## 改善箇所説明図

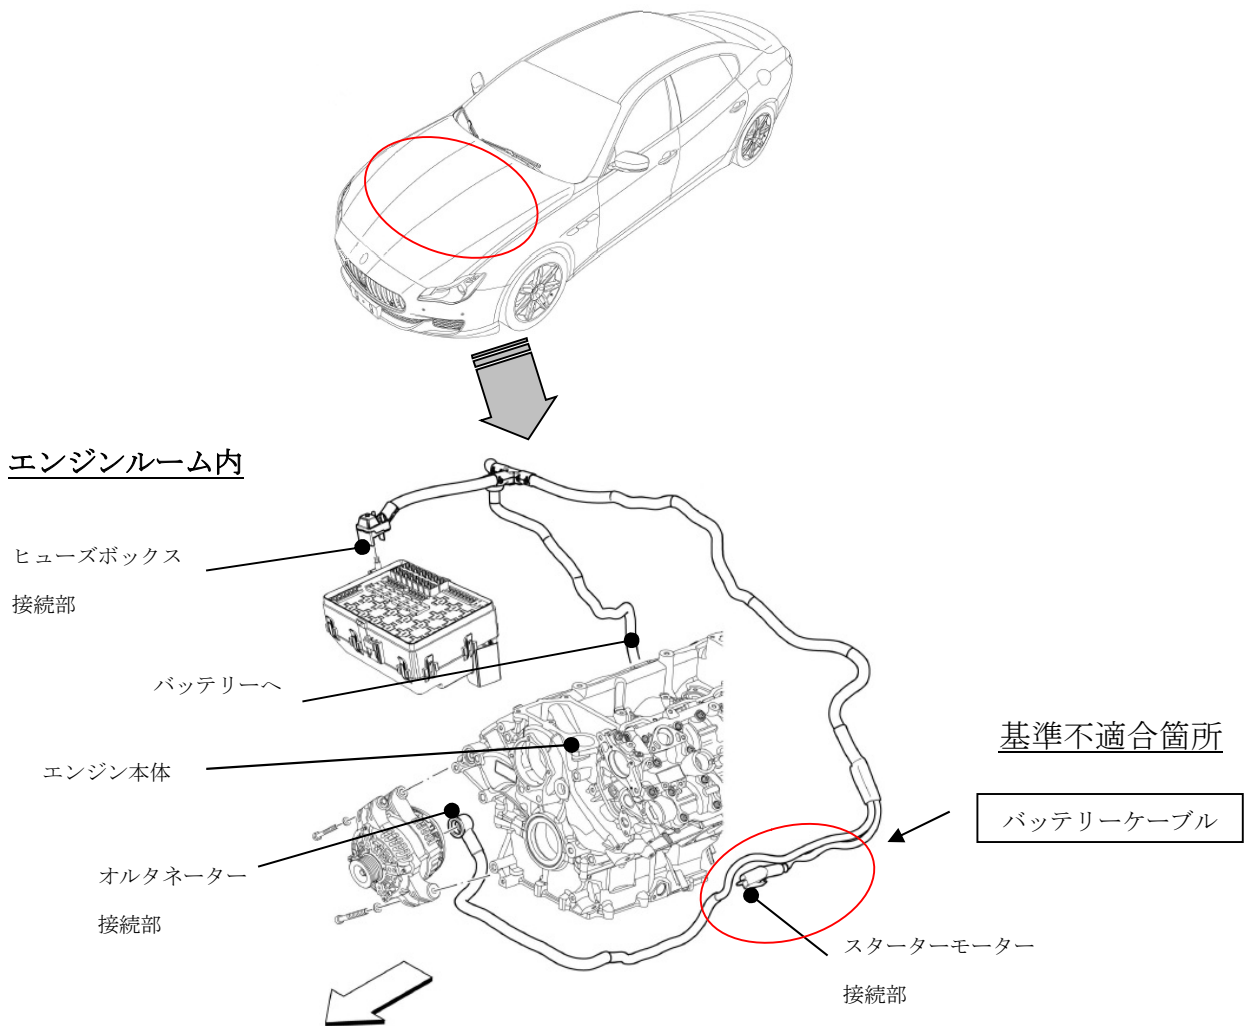
バッテリーケーブルにおいて、当該ケーブルの固定方法が不適切なこと。また、スターターモーターの端子部の絶縁カバーが適切に取り付けられていないものがある。そのため、走行中の振動により、バッテリーケーブルに巻いてある導通性のある耐熱シールド部がスターターモーターの端子部に接触し通電するものがある。さらに、エンジン等の金属部分に接触すると短絡して発煙し、最悪の場合、火災に至るおそれがある。

全車両、当該バッテリーケーブルを新品と交換し、固定ブラケット及びボルトを追加して当該ケーブルを適切な位置に固定し取り付ける。その際、取り外したバッテリーケーブルに短絡によるダメージがある場合は、スターターモーター及びオルタネーターの動作を確認し、正常に作動しないものは新品に交換する。
